MINISTERIO DE  
MEDIO AMBIENTE  
Y RECURSOS  
NATURALES

## RESOLUCIÓN MARN-NFA-506-2019-R-234-2019

## DICTAMEN TÉCNICO DEL PROYECTO "CONDOMINIO LOS CARACOLES"

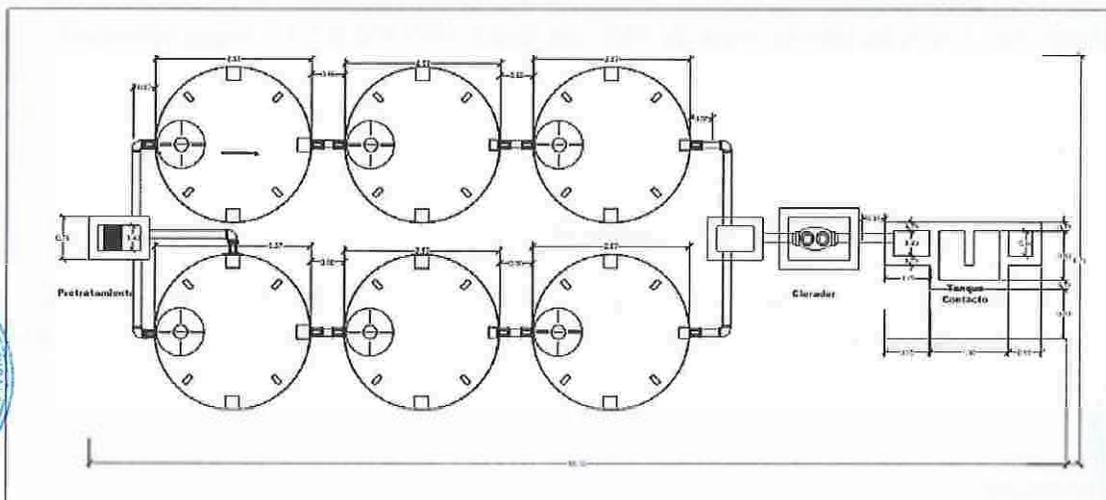
**Pretratamiento:** El sistema de tratamiento se inicia con la llegada por gravedad de todas las aguas residuales a una etapa de Tratamiento Primario compuesta de un sistema de rejillas para la retención de sólidos mayores, con el fin de proteger los equipos y de evitar la entrada al sistema biológico de material no biodegradable tales como piedras, plásticos, etc. Los sólidos retenidos en el Sistema de rejillas serán retirados de la planta de tratamiento y dispuestos con los otros residuos sólidos del complejo, como parte del tratamiento, limpieza y revisión de la planta de tratamiento.

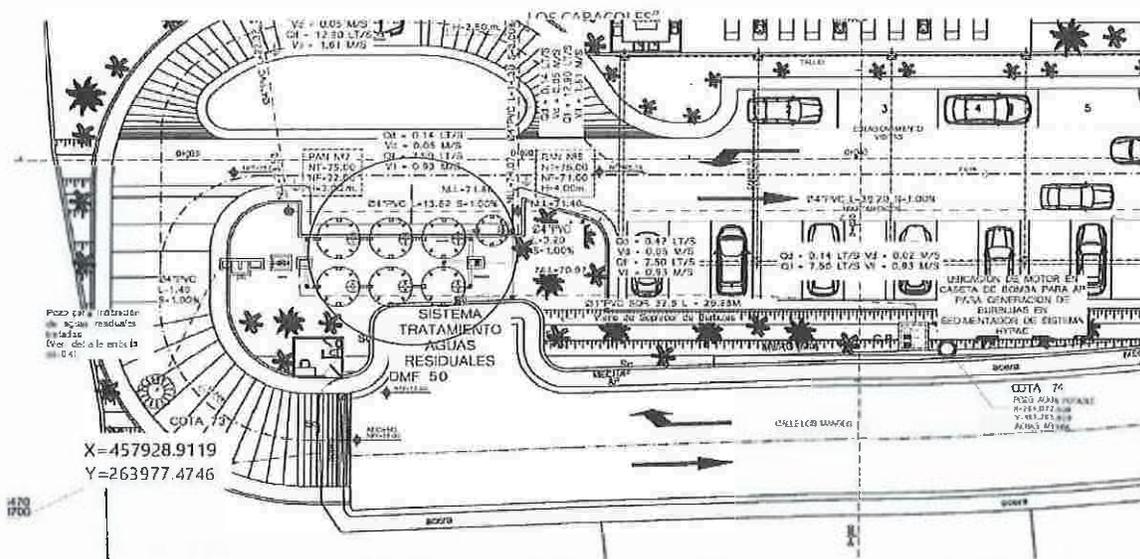
El agua ingresará por gravedad al Sistema, a un primer compartimento llamado sedimentador primario, donde por sedimentación y flotación se da la separación de sólidos, con el fin de proteger los equipos y de evitar la entrada al sistema biológico de sólidos.

Los sólidos retenidos en el Sedimentador Primario tendrán una digestión anaerobia, similar a la que se da en un tanque séptico, además de decantar los sólidos primarios el primer tanque hace además las veces de separador de grasas. Los sólidos en suspensión decantan en la parte inferior de este tanque donde reciben un pretratamiento mediante bacterias anaerobias. En la parte superior de este tanque se forma una capa de natas o flotantes que no pueden pasar al segundo tanque, ya que el diseño hidráulico interno no permite el trasvase de las natas, únicamente del agua desnatada y sedimentada. Los tanques que componen la totalidad del sistema están conectados entre ellos, mediante tuberías y accesorios de PVC.

Ilustración 1. Implantación del proyecto "CONDOMINIO LOS CARACOLES"  
Fuente: Plano U-03, presentado en documento de respuesta a observaciones al Formulario Ambiental.

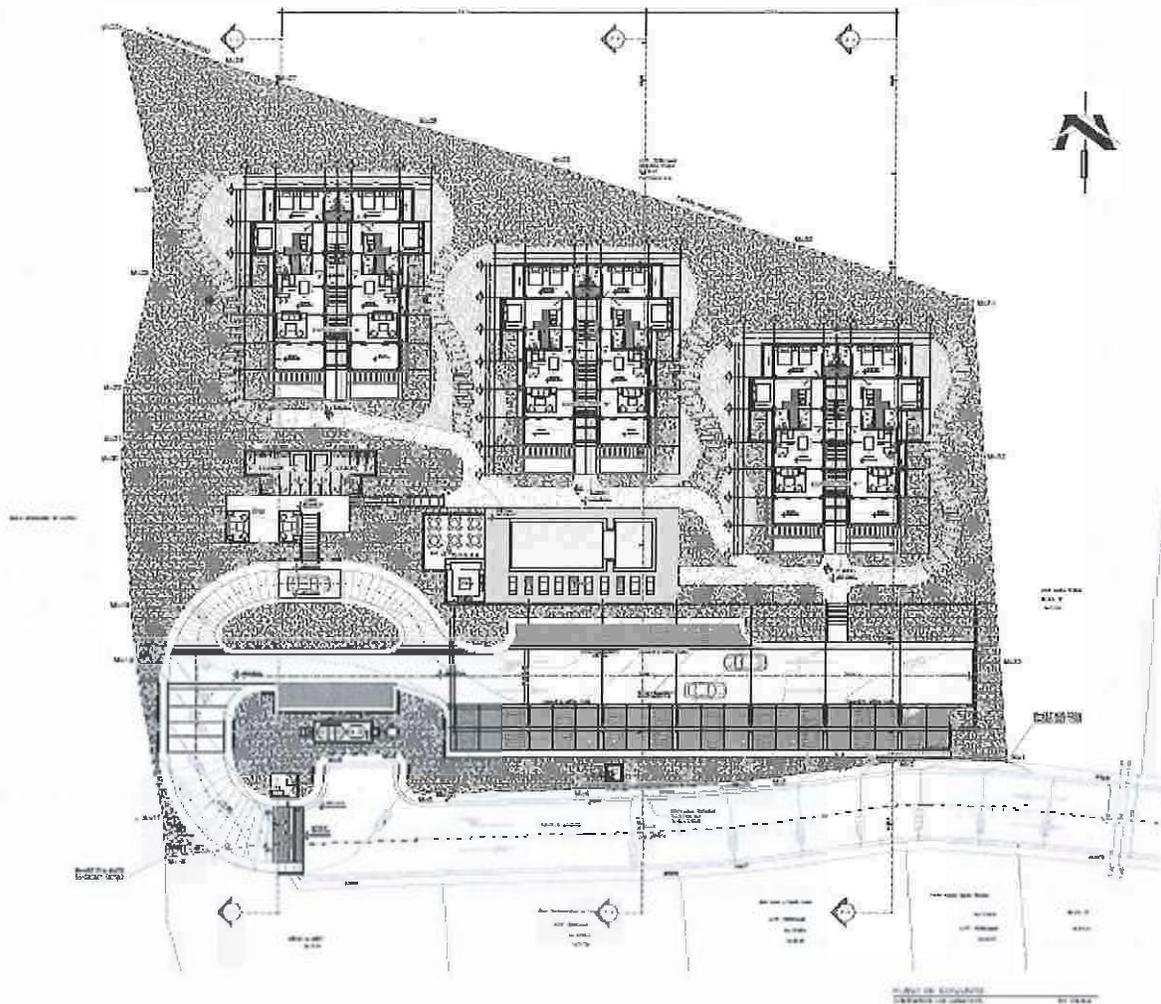
8. El alcance del proyecto se limita a la construcción de un condominio habitacional de tres módulos, cada módulo tendrá dos niveles y dos apartamentos por nivel, haciendo un total de 12 apartamentos con una ocupación máxima de 5 personas por cada uno (equivalente a 60 personas).

9. El área a utilizar por el proyecto será de 6,000.63 metros cuadrados.
10. El abastecimiento de agua deberá realizarse mediante pozo a perforarse dentro del terreno del inmueble con un caudal de explotación máxima de 0.141 l/s

15. La distancia del sistema de tratamiento a las colindancias deberá respetar los 25 metros según la normativa vigente.
  16. Deberá presentar el monitoreo de la calidad del vertido mediante informes operacionales anuales según la normativa vigente.
